Bebauungspläne, Bezugsniveau, Marktgemeinde Breitenfurt, Änderung des Bebauungsplans

Bautechnische Stellungnahme

Im Zuge des gegenständlichen Verfahrens ist als einziger Änderungspunkt des Bebauungsplanes vorgesehen, erstmalig **Bebauungsbestimmungen für das Grundstück 506/1 der KG Breitenfurt** zu erlassen.

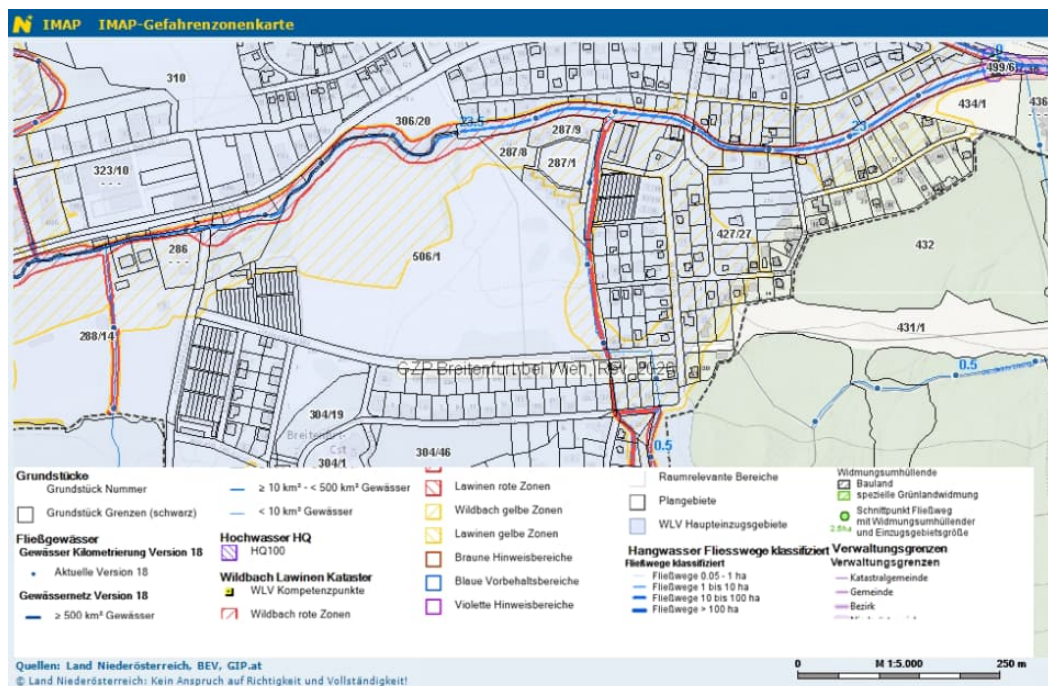
Diese Ableitungen der Bebauungsbestimmungen sind jedoch im Erläuterungsbericht nur kurz und nur den Grundsätzen nach angeführt, sodass aus bautechnischer Sicht dazu etliche Unklarheiten bzw. Fragen bestehen bleiben, insbesondere:

- Im Erläuterungsbericht ist **nicht**, das den geplanten Bebauungsbestimmungen zugrunde gelegte **Bebauungskonzept** enthalten – es fehlen somit wesentliche Grundlagen für die Beurteilung der Angemessenheit der geplanten Festlegungen für die Bebauung;

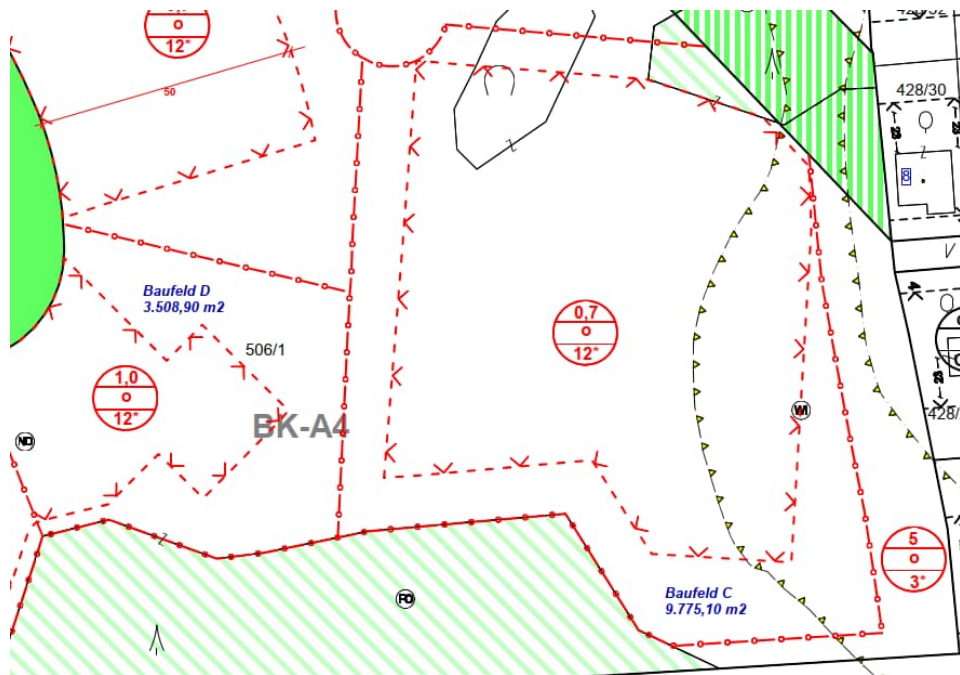
- Die Eintragungen der Baufelder bzw. der Fluchtlinien und Abgrenzungen sind nur teilweise bemaßt, wodurch eine exakte, rechtssichere Anwendbarkeit des Bebauungsplans in nachfolgenden Bauverfahren erschwert wird, siehe nachfolgenden Planausschnitt:

- Die im Bebauungsplan im oberen Kreissegment eingetragenen Zahlen (siehe z.B. vorherige Abbildung) sind nur schwer interpretierbar, da es sich in manchen Fällen um Geschoßflächenzahlen handelt (z.B. „1,0“) und in anderen Fällen um (unüblich niedrige) Bebauungsdichten (z.B. „5“, also 5 %). Jedoch gibt die Planlegende hierzu keine Hilfestellung (z.B. mit leicht unterscheidbaren Darstellungen der Zahlen der beiden unterschiedlichen Dichtefestlegungssystemen), sondern sorgt mit missverständlichen bzw. unrichtigen Begriffen wie „Bebauungsdichte (Geschoßflächenzahl)“ oder „Bebauungsdichte (Grundflächenzahl)“ für zusätzliche Unklarheiten, (siehe folgende Abbildung), wodurch die Anwendbarkeit des Bebauungsplans in nachfolgenden Bauverfahren erschwert wird:
